AVD.	P	GRUPP	26
			2
BETR.	Efterdragning av fläktskruv B20, B21		NR 4
		DATUM	April 76

Service meddelande

B-57836 Själv-låsande skruv ersätter lösbleck för fast fläkt på B 20 och B 21

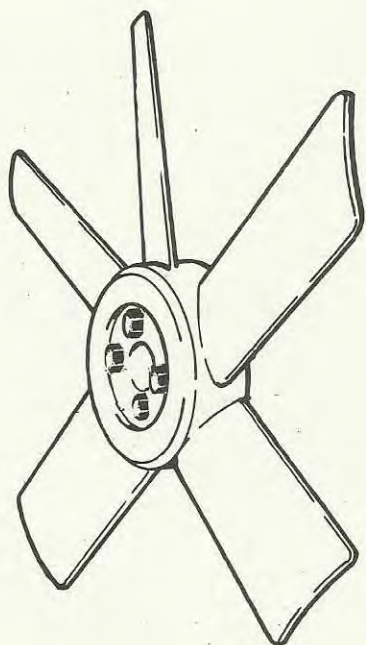
På vagnar enligt nedanstående chassinummerförteckning har i vår produktion införts själv-låsande skruv istället för lösbleck.

Skruvorna skall efterdras vid garantiservicen dvs vid 1000 km.

Åtdragningsmoment:

För B20	20-25 Nm	(2 - 2,5 kpm)
För B21	8 - 10 Nm	(0,8 - 1,0 kpm)
